Informe Consolidado de Solicitud de Aclaraciones, Rectificaciones y/o Ampliaciones a la Declaración de Impacto Ambiental del Proyecto "Modificación de Puerto de Coronel y de su Centro Logístico, Mediante Adecuaciones Operacionales, Dragado en Muelles Norte y Sur, y Ampliación Zona para Mercancías Clasificadas IMO"

Nombre del Titular : Compañía Puerto de Coronel S.A.
Nombre del Representante Legal : Patricio Alberto Román Lois
Dirección : Avenida Carlos Prat 40 Coronel

El presente Informe Consolidado de Solicitud de Aclaraciones, Rectificaciones o Ampliaciones a la Declaración de Impacto Ambiental del proyecto "Modificación de Puerto de Coronel y de su Centro Logístico, Mediante Adecuaciones Operacionales, Dragado en Muelles Norte y Sur, y Ampliación Zona para Mercancías Clasificadas IMO", contiene las observaciones generadas en virtud de la revisión de la Declaración de Impacto Ambiental.

Figura N° 1: Distribución Espacial de Actividad Extractiva, Polígono R. Ex. (SUBPESCA) N.º 2249/2024 y Zona de Vertimiento Propuesta por el Titular (Fuente: SUBPESCA)

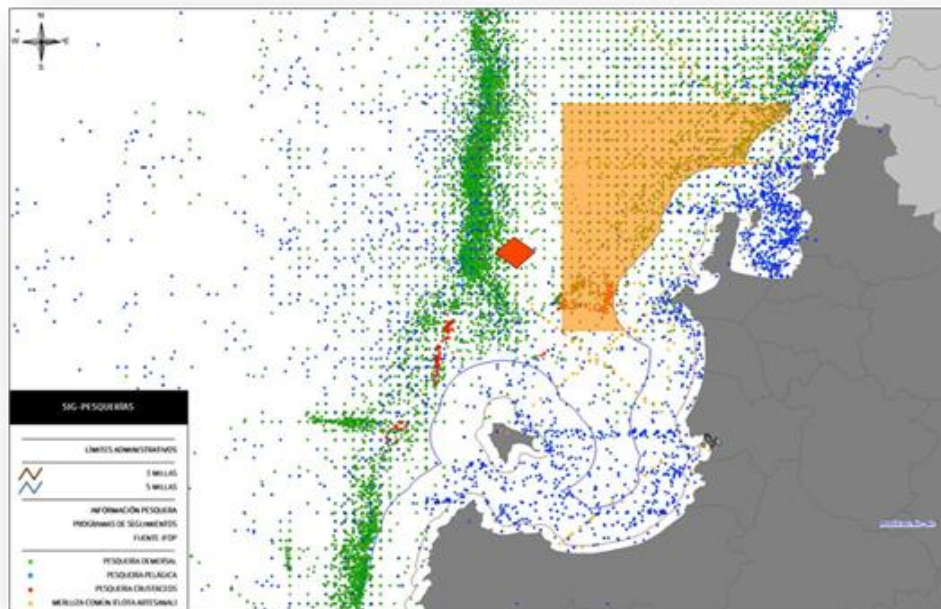
1.10.- En relación con el área propuesta para la disposición del material proveniente del dragado, la SUBPESCA considera adecuado que la zona de vertimiento se ubique fuera del Área de Reserva para la Pesca Artesanal (ARPA), más allá del límite del mar territorial y fuera del polígono establecido por la Resolución Exenta (SUBPESCA) N.º 2249/2024 para el uso alternado del caladero de merluza común en la Región del Biobío. No obstante, se estima pertinente sugerir al Titular el desplazamiento de la zona de descarga definida para el proyecto aproximadamente 2 kilómetros al Este respecto de la ubicación originalmente propuesta, con el propósito de situarla en una posición intermedia entre las principales agrupaciones asociadas a actividades extractivas presentes en el sector.

Esta recomendación se fundamenta en el análisis de superposición efectuado sobre la distribución espacial de las pesquerías de recursos demersales, crustáceos, y pelágicos, y el área definida en la DIA para el vertimiento. Los resultados obtenidos del análisis de superposición permiten establecer que la zona inicialmente propuesta presenta compatibilidad con el desarrollo de las actividades pesqueras existentes. Sin perjuicio de lo anterior, y con el objetivo de maximizar la separación respecto de áreas históricamente utilizadas para la extracción de recursos hidrobiológicos y de los ecosistemas que sustentan dichas actividades, se propone una nueva ubicación para la descarga del material dragado.

La evaluación de la zona de vertimiento y de sus potenciales interacciones con las actividades extractivas se realizó utilizando los antecedentes disponibles en esa Subsecretaría relativos a la distribución de las faenas pesqueras y a evaluaciones de stock de recursos demersales, crustáceos y pelágicos. Adicionalmente, el análisis fue complementado con información proveniente de la plataforma Global Fishing Watch. A continuación, se presentan las figuras que muestran la superposición entre las actividades extractivas y el área de vertimiento analizada.

Figura N° 4: Esquema de Nueva Zona de Descarga Propuesta (2), Polígono R. Ex. (SUBPESCA) N.º 2249/2024 (Polígono Rojo) y Zona de Vertimiento Original (1).

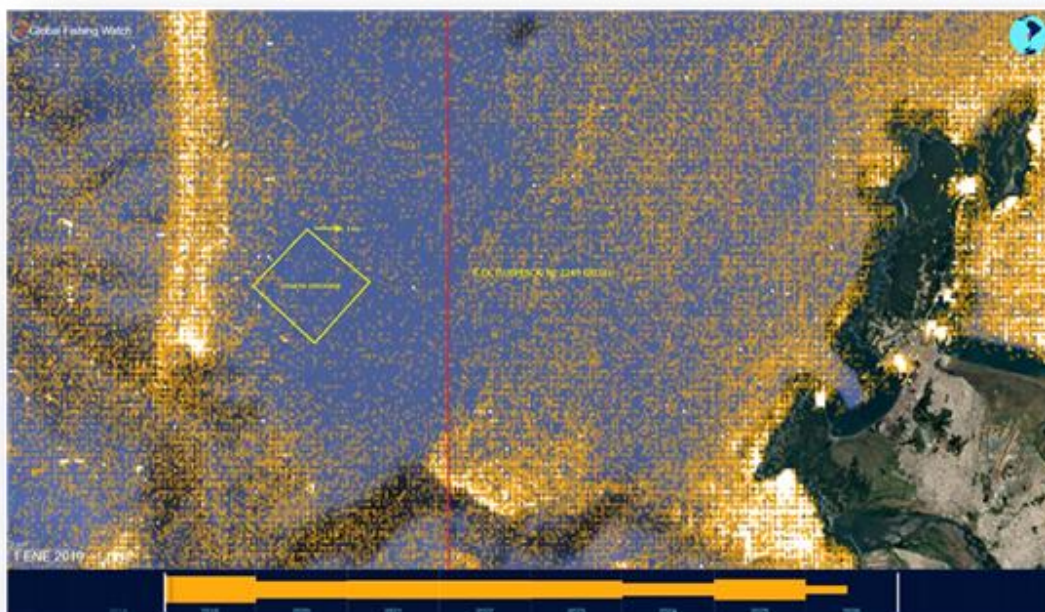
Tal como es posible observar, la nueva zona de vertimiento propuesta presentaría compatibilidad respecto a la actividad pesquera que se registra para la zona. Lo anterior, en atención, a que al hacer uso de la información disponible es posible concluir que la zona de vertimiento nueva (2 km al Este) se caracteriza por presentar una baja actividad extractiva histórica en su interior logrando un distanciamiento medio entre los dos focos de mayor actividad Pesquera.
